### Product Change Notification (PCN)

### Produktänderungsinformation

Date of publication/Erscheinungsdatum	13.01.2023	Approval Schedule/Rückmeldung bis	27.01.2023	PCN.Nr.	PCN2205042
Product category / Produktkategorie					
Classification of Change / Änderungsklassifikation	<input checked="" type="checkbox"/> Fit <input checked="" type="checkbox"/> Form <input type="checkbox"/> Function <input checked="" type="checkbox"/> Change of supplier/Änderung eines Lieferanten <input type="checkbox"/> Discontinuation/Abkündigung <input type="checkbox"/> Modification of the assembly or test method/Änderung der Montage oder Prüfung <input type="checkbox"/> Other reasons/Sonstiger Grund				
Description of Change / Änderungsbeschreibung	The previously installed feed-through terminals from Phoenix Contact HDFK16-VP will be replaced by clamps of type MPT1612 from Euroclamp. Die bisher verbauten Durchführungsklemmen der Firma Phoenix Contact HDFK16-VP werden durch die durch Klemmen der Firma Euroclamp, Typ MPT1612 ersetzt

4F480-050.260

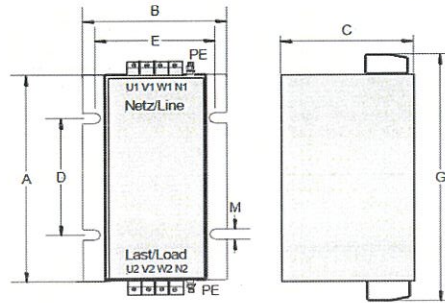
Klemme Typ Clamp type	Höhe Height	Breite Width	Tiefe Depth	Befestigungsmaße Mounting				Klemmbereich Wiring	Anzugsmoment Torque	PE
	A	B	C	D	E	M ø	G	mm <sup>2</sup>	Nm	
HDFK16-VP	160	140	121	100	125	6.5	225	0.5 – 16.0	2.0 – 2.3	M6
MPT1612	160	140	121	100	125	6.5	198	0.5 – 16.0	2.2	M6
